| 日本原燃株式会社 |                        |
| 資料番号     | 共通 09 <u>R1</u>        |

仕様表に関する補足説明資料

【腐食を考慮する容器等の設工認および使用前事業者検査  
の扱いについて】

図－1 従来の設工認での記載事項

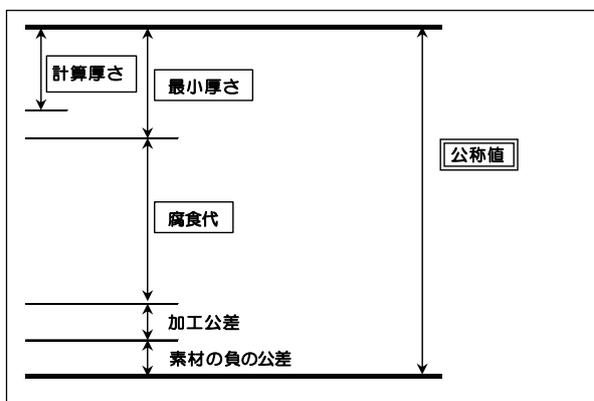
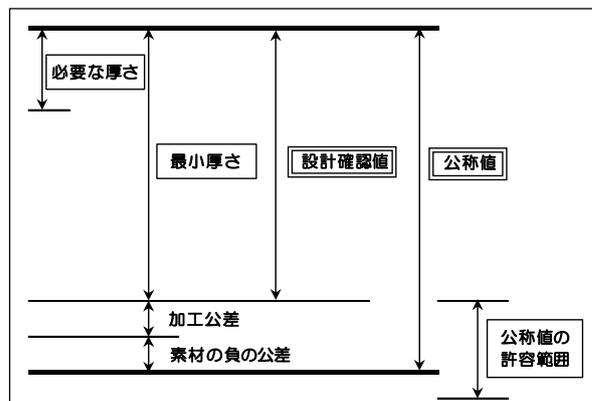
従来の設工認において、腐食を考慮する容器等（腐食性流体に接する設備）に関する板厚の記載内容および使用前検査における判定基準は、表－1 のとおりである。

※1 腐食性流体による腐食への対応を示す観点から腐食代を明示した上で、公称値から素材の負の公差、加工公差および腐食代を差し引いた値を「最小厚さ」とし、「計算厚さ (技術基準で要求される厚さ)」と比較している。

※2 「技術基準で要求される厚さ」を上回る板厚を確保することを示すため、公称値から素材の負の公差および加工公差を差し引いた値を「最小厚さ」とし、「必要な厚さ (技術基準で要求される厚さ)」と比較している。

図-2 今後の設工認での記載事項

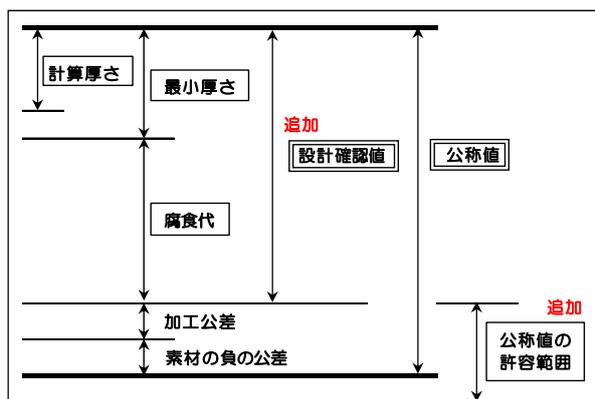
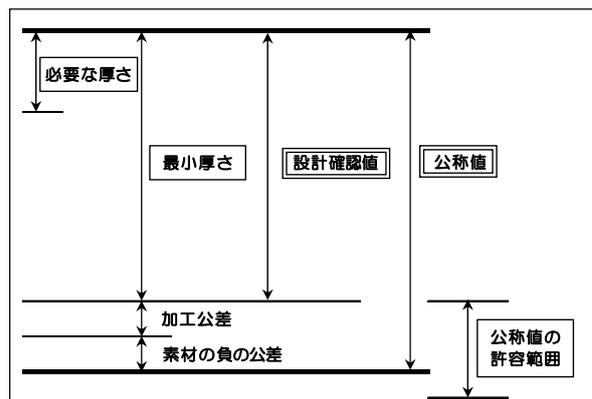
腐食を考慮する容器等の仕様が腐食代を設計上考慮した上でも妥当であることを明示する観点から、今後の仕様表では「公称値」に加えて「設計確認値 (最小厚さ+腐食代)」を記載する。

添付書類については、仕様表の記載内容を補足するため、設計における腐食代などの検討内容と、技術基準への適合性を明示する必要があると考える。このため、「計算厚さ（技術基準で要求される厚さ）」、「腐食代」および「最小厚さ」に加えて「公称値の許容範囲」を添付書類に記載する。

図-3 使用前事業者検査の寸法検査における判定基準

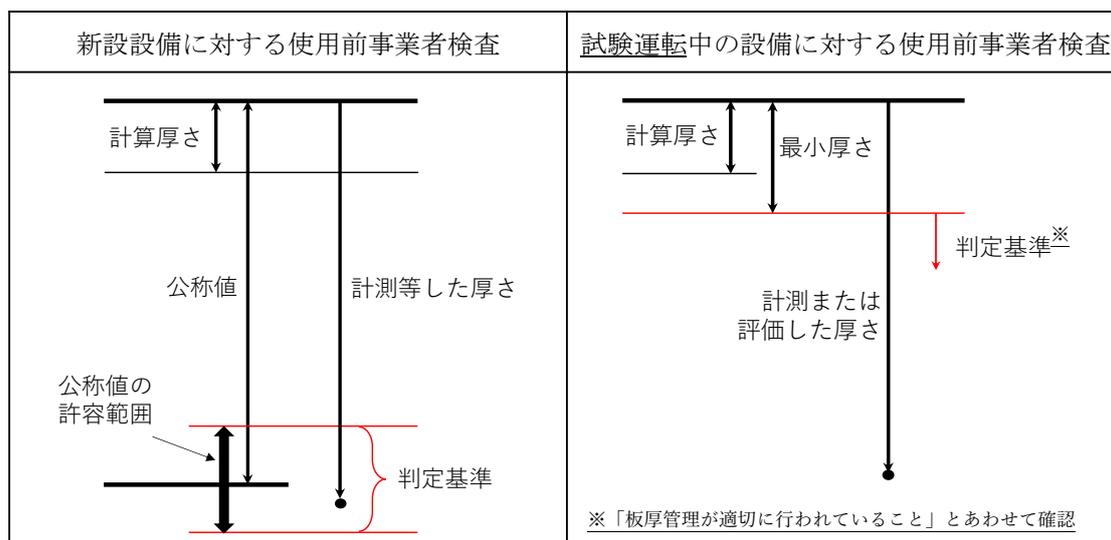
新設する容器等に対する使用前事業者検査では、計測等した厚さが「公称値の許容範囲内 (素材の公差および加工公差)」であることを判定基準とする。

既設設備の場合は、試験運転により腐食の進行があった場合においても、技術基準を満足していることが必要となる。

このため、既設の容器等に対する使用前事業者検査では、寸法検査として「最小厚さ以上」であることを判定基準とする。また、3.(3)に記載の板厚管理が適切に実施できていることをあわせて確認することとし、当該検査の実施については、工事の方法の「2. 使用前事業者検査の方法」の表1に記載する（別紙参照）。
